HP132010028		STARTING PART DESCRIPTION	
DESCRIZIONE PRELIEVO		GREZZO COPERCHIO PRED TANDEM NO ASOLE P0	
DESCRIZIONE		DIMENSIONE-TIPO-NOTE	
COPERCHIO POMPA AL.PRED. TANDEM 5CC 8CC		SIZE-TYPE-NOTES	
DESCRIZIONE		ORIGINE / ORIGIN	
SUPERFICIE LAVORAZIONI SURFACES AND OPERATIONS		RIFERIMENTO STUDIO / DESIGN REFERENCE	
TOLLERANZE GENERALI LAVORAZIONI DI UTENSILE TOLERANCES-WHEN NOT SPECIFIED-MACHINING		SMUSSI NON QUOTATI CHAMFERS NOT SPECIFIED	
DOC.DI RIFERIMENTO REFERENCE DOCUMENT		RACCORDI NON QUOTATI RADIUS NOT SPECIFIED	
CLASSE TOLLERANZA TOLERANCE CLASS		MASSA / MASS	
m		0.77 kg	
DGUT01		DISEGNATO / DRAWN BY	
		Alberghini Claudio	
		DATA / DATE	
		06-03-2015	
		PAG.	
		1 / 1	
		CODICE / PART NUMBER	
		HP232010028	
		REV.	
		8

SOSTITUISCE SM420660003 REV.A

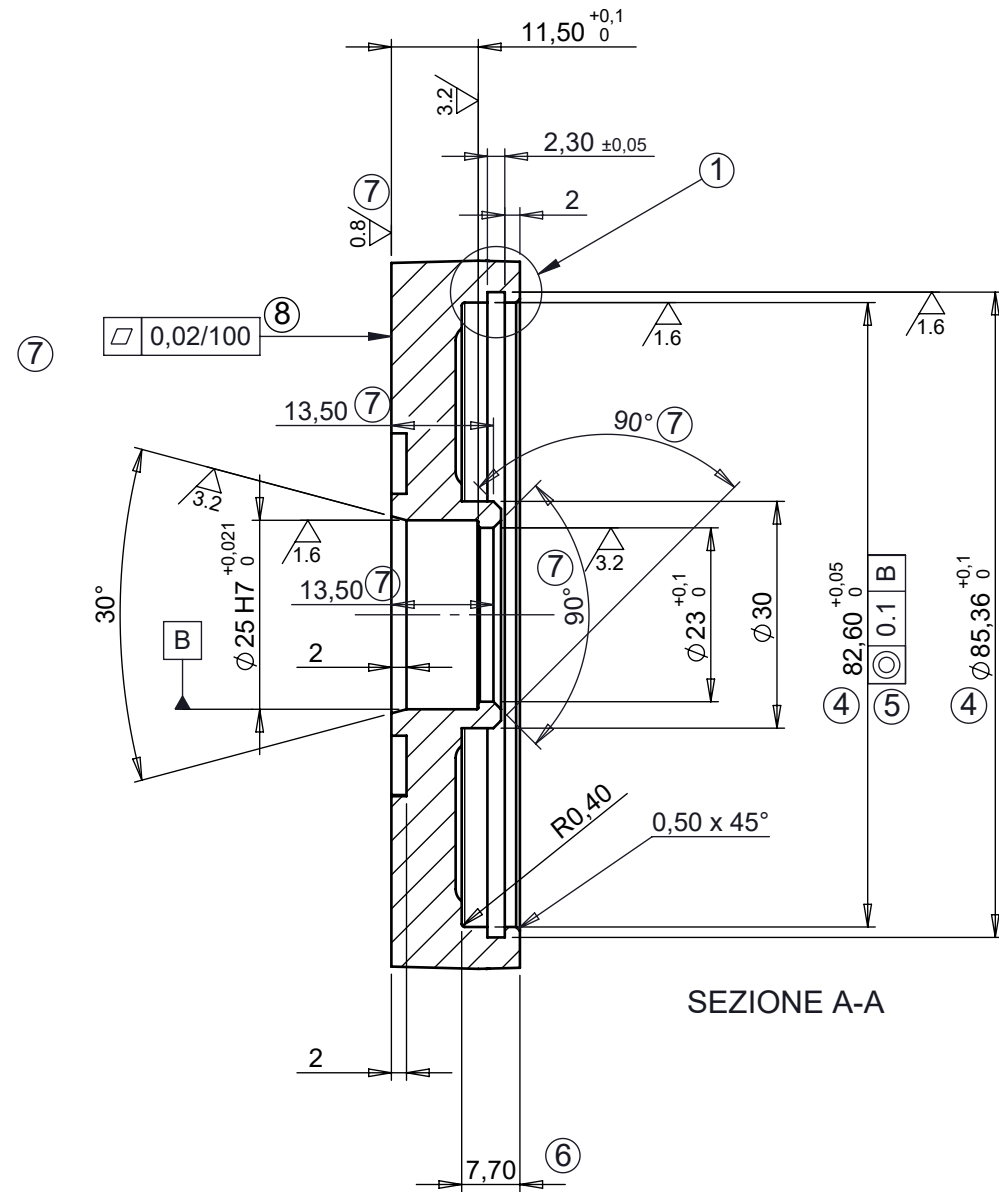
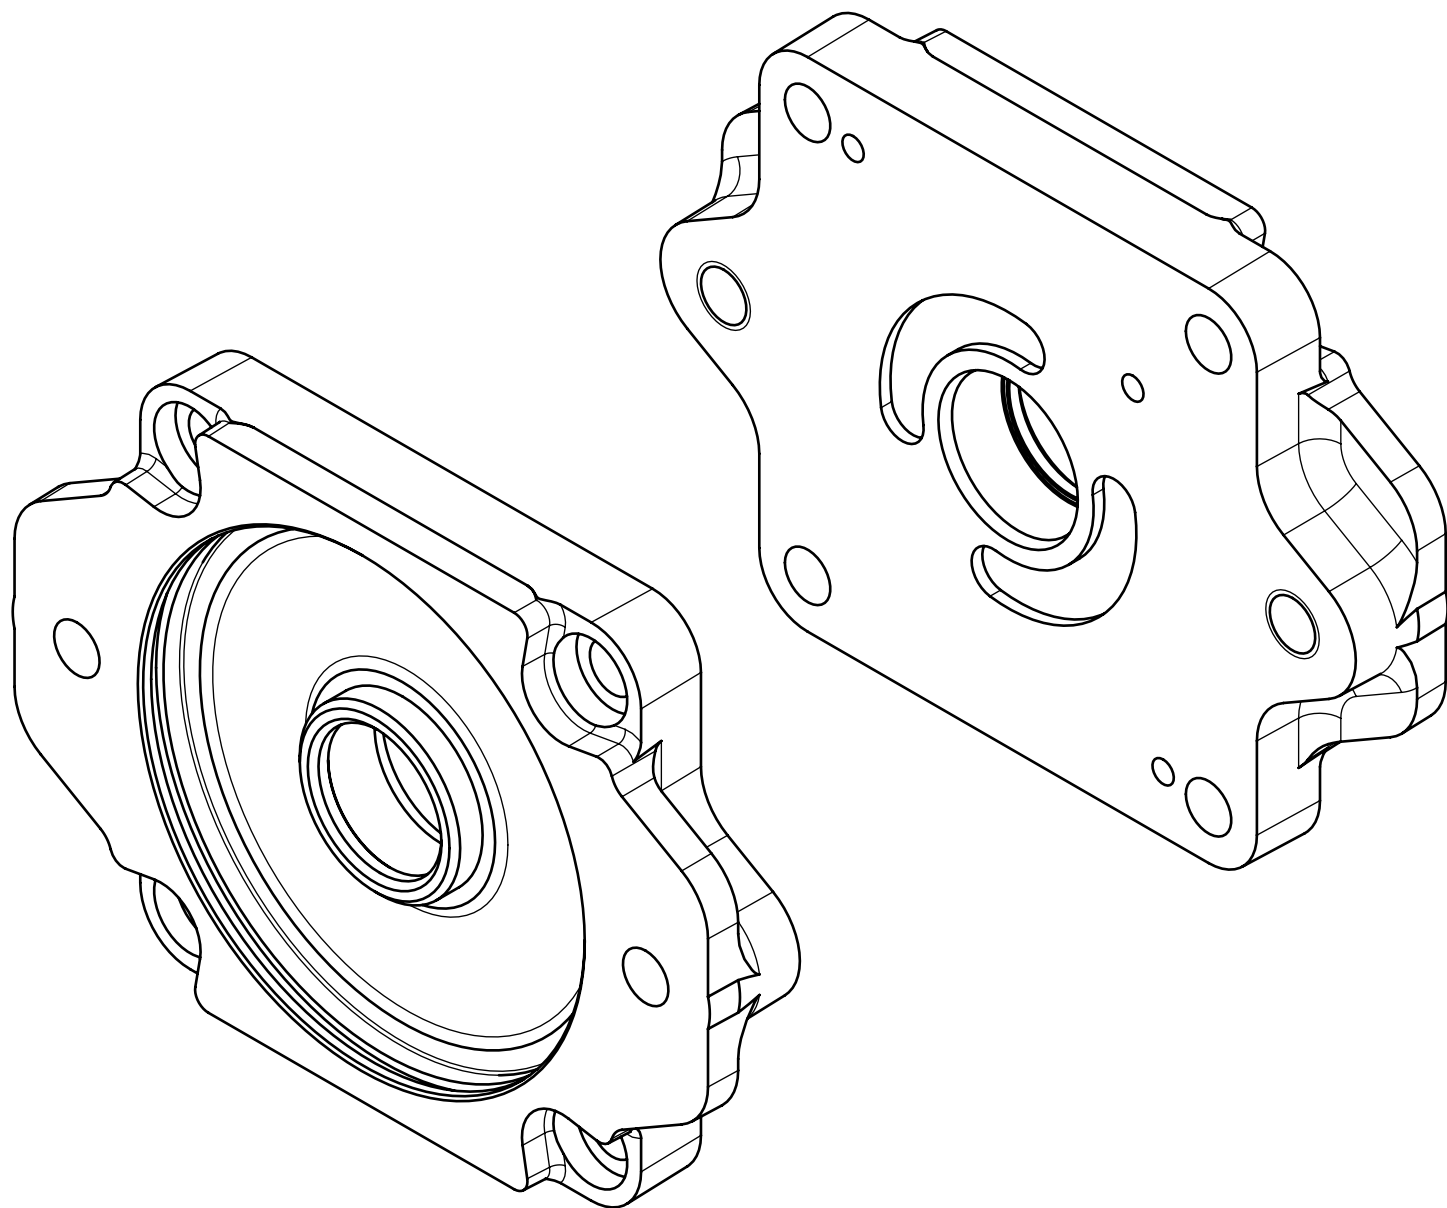
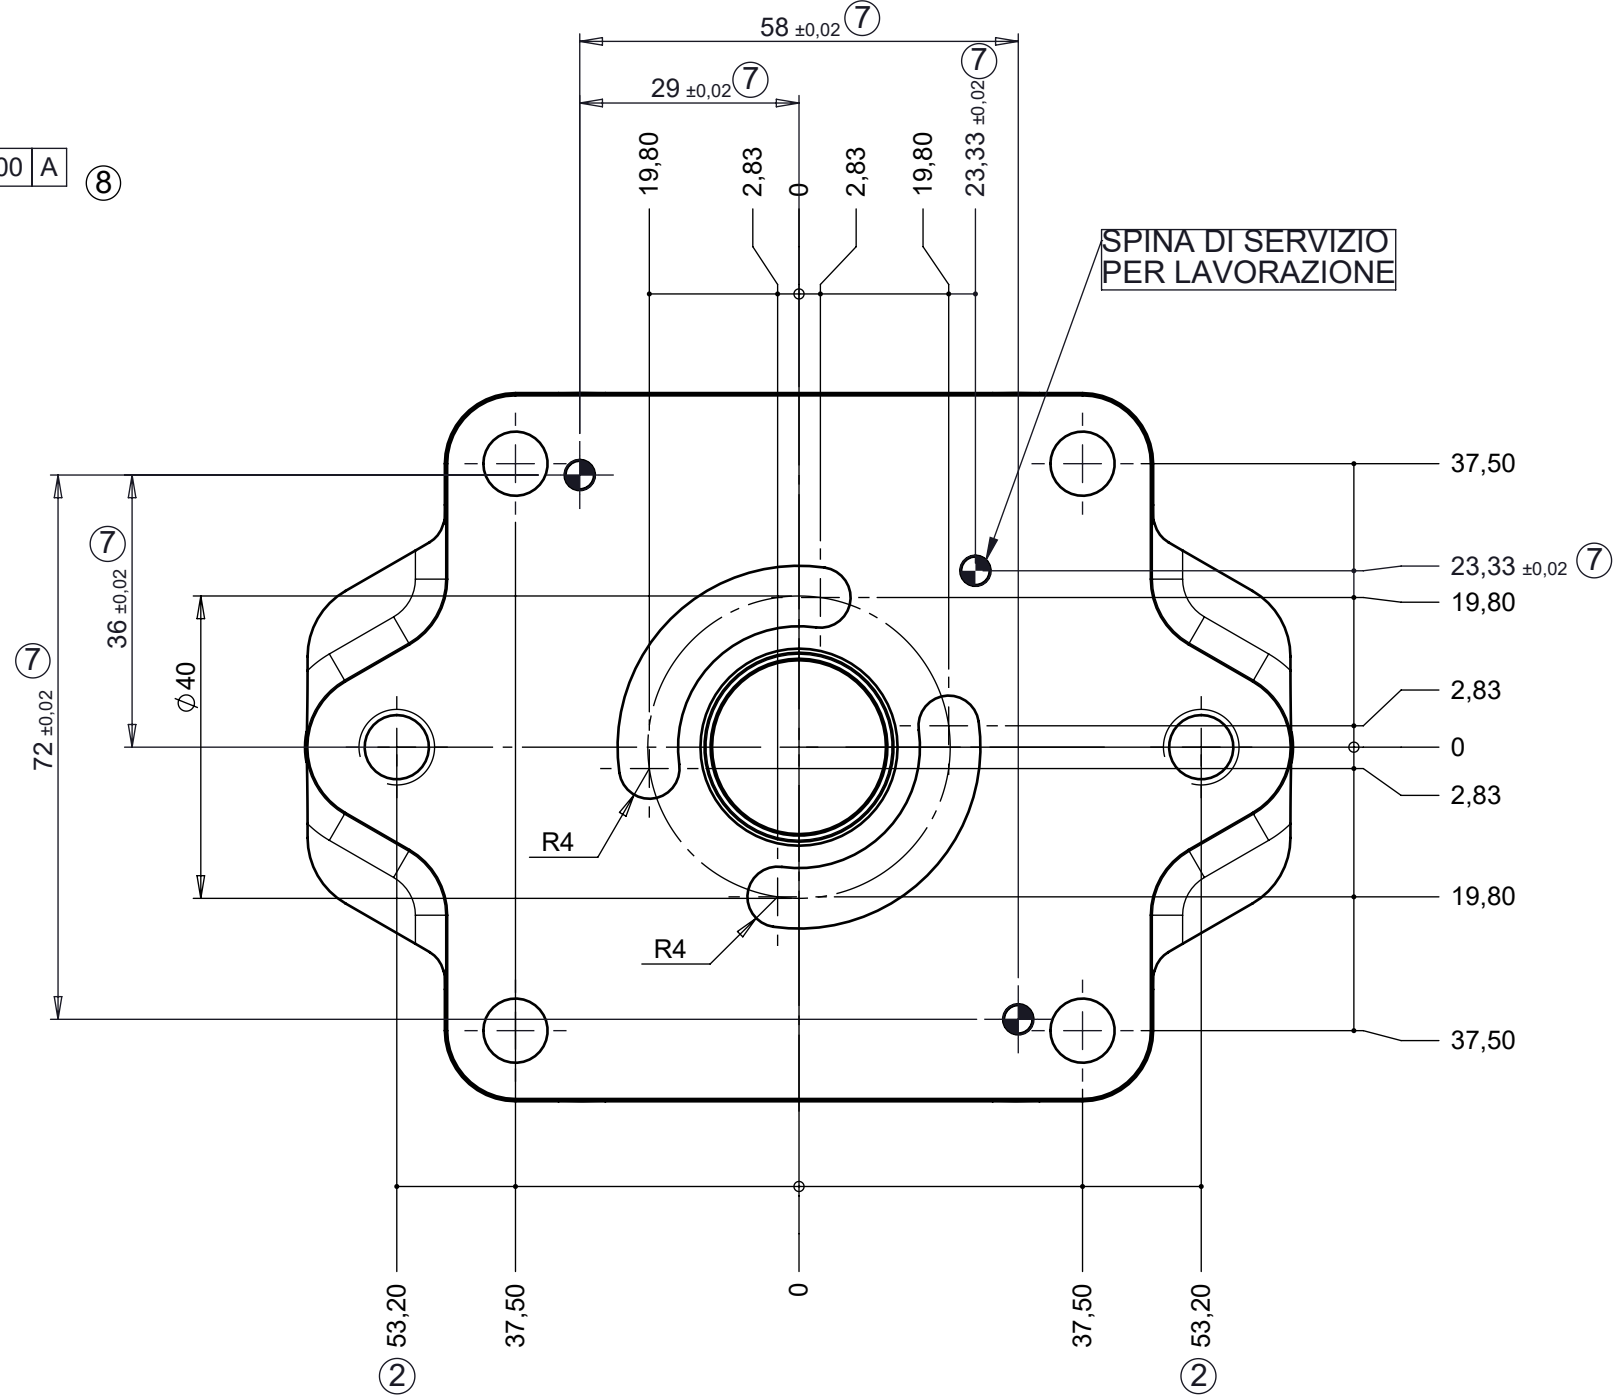
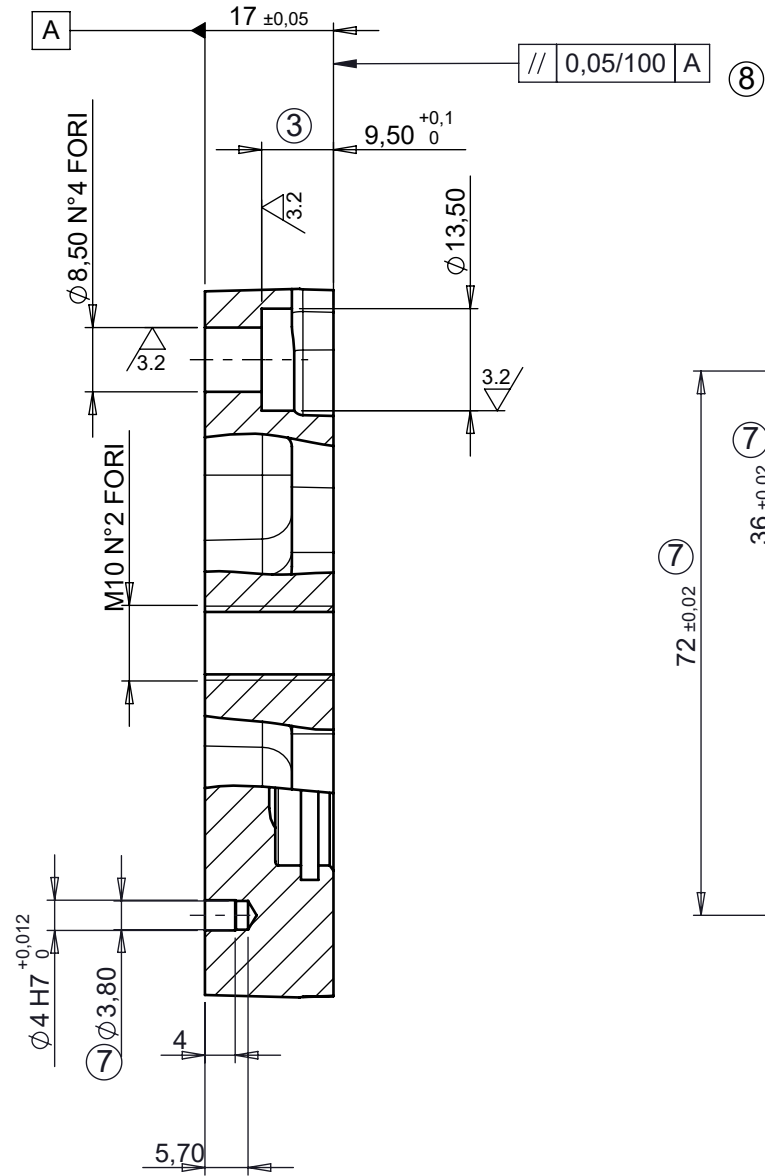
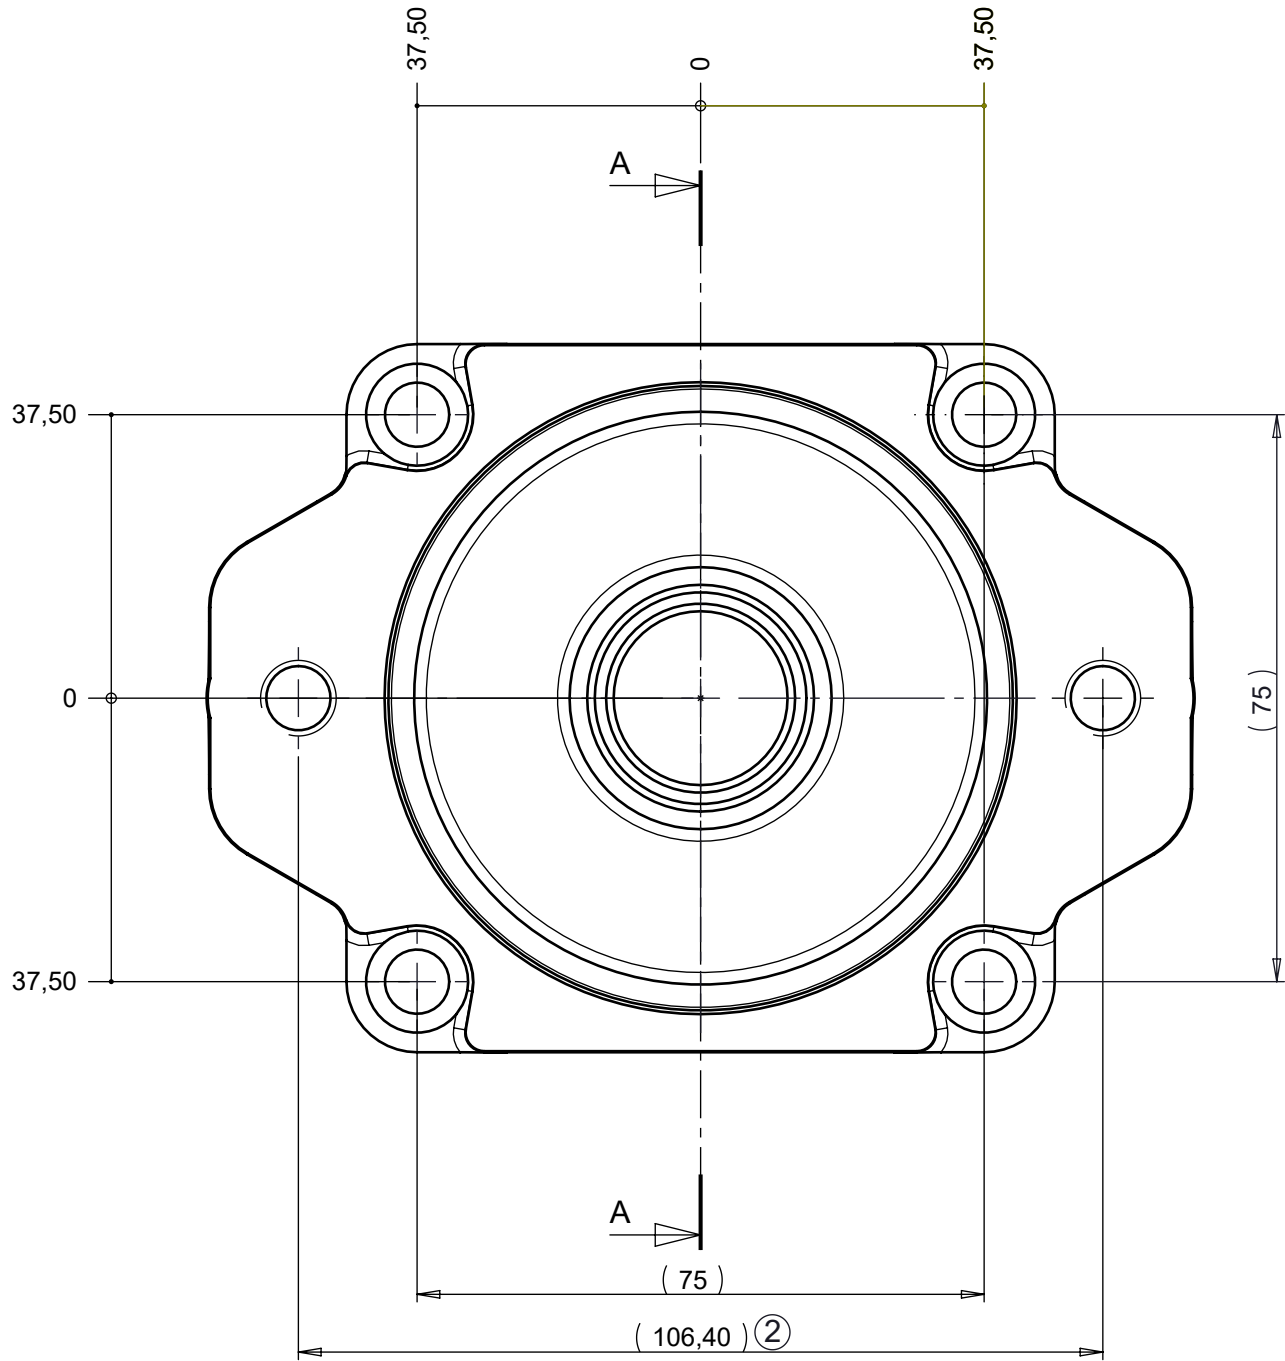
8	Modificata tolleranza di orientamento e di forma, modificata tolleranza generale (da f a m)/Modified orientation and form tolerance, modified general tolerance (from f to m).	28/01/2025	C.Disciglio
7	aumentata toll.posizione spine e aumentato diametro preforo;aumentata planarità;modificate quote di smusso	03/05/2021	Laghetti
6	QUOTA 7.7, ERA 7.5	12/11/2020	ALBERGHINI
5	AGGIUNTA CONCENTRICITA'	08/06/2020	ALBERGHINI
4	85.36, ERA 85.16 - 82.6, ERA 82.55H8	28/03/2018	ALBERGHINI
3	9.5 TOLLERATO, ERA 7.5.	19/06/2017	ALBERGHINI
2	AGGIORNATO INTERASSE SAE A	22/07/2016	ALBERGHINI
1	MODIFICATA SEDE ANELLO TENUTA	31/07/2015	C.ALBERGHINI
Rev.	Descrizione / Description	Data/Date	Disegnato/Drawn by
MATERIALE / MATERIAL		TRATT.TERMICO-SPESS EFFICACE DOPO T.T. / HEAT TREATMENT-EFFECTIVE DEPTH AFTER H.T.	RESISTENZA-DUREZZA / STRENGTH-HARDNESS
CODICE PRELIEVO / STARTING PART		TRATT. SUPERF.-SPESSORE / SURFACE TREATMENT-DEPTH	PRELIEVO ALTERNATIVO / ALTERNATIVE STARTING PART
